**PRÉFET  
DE L'EURE**

**Arrêté préfectoral n°UBDEO/ECD/25/29  
abrogeant l'arrêté préfectoral n°UBDEO/ECD/25/01 du 25 février  
2025 et modifiant l'arrêté préfectoral du 11 juillet 2019 autorisant la  
société CEMEX GRANULATS à modifier les conditions d'aménagement des  
îlots et des hauts fonds sur la commune de Bouafles, lieu-dit « Les Vallots »**

Emprise du bassin de rejet des boues de décantation (situation intermédiaire)

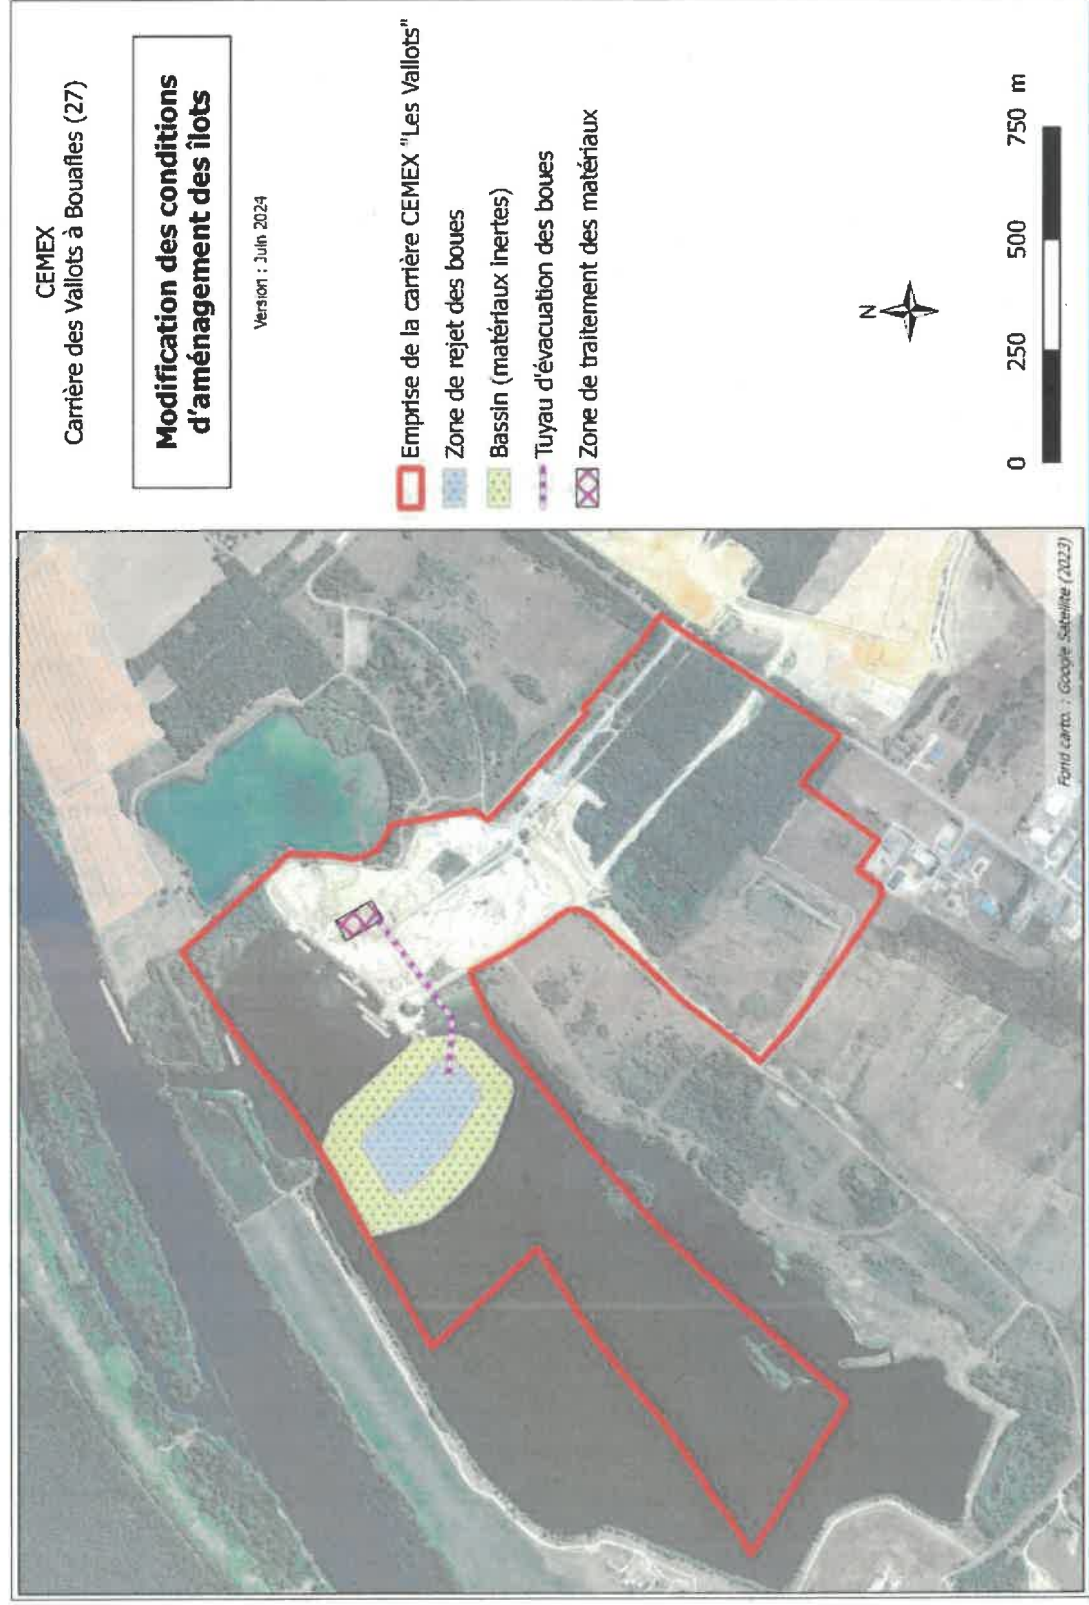
Un bassin de décantation constitué par des matériaux extérieurs inertes est créé à la cote de +12 m NGF (point le plus haut des digues). Ce bassin est comblé à l'aide des boues de décantation inertes issues de l'installation de traitement de la carrière, jusqu'à la côte +9 m NGF au maximum (annexes 1 et 2).

Pour la partie boues issues de l'installation de traitement, un tuyau d'évacuation depuis l'installation de traitement les amènera dans le bassin constitué.

La partie centrale du bassin de décantation est comblée partiellement par les boues inertes issues de l'installation de traitement de la carrière, via un tuyau d'évacuation entre l'installation et le bassin.
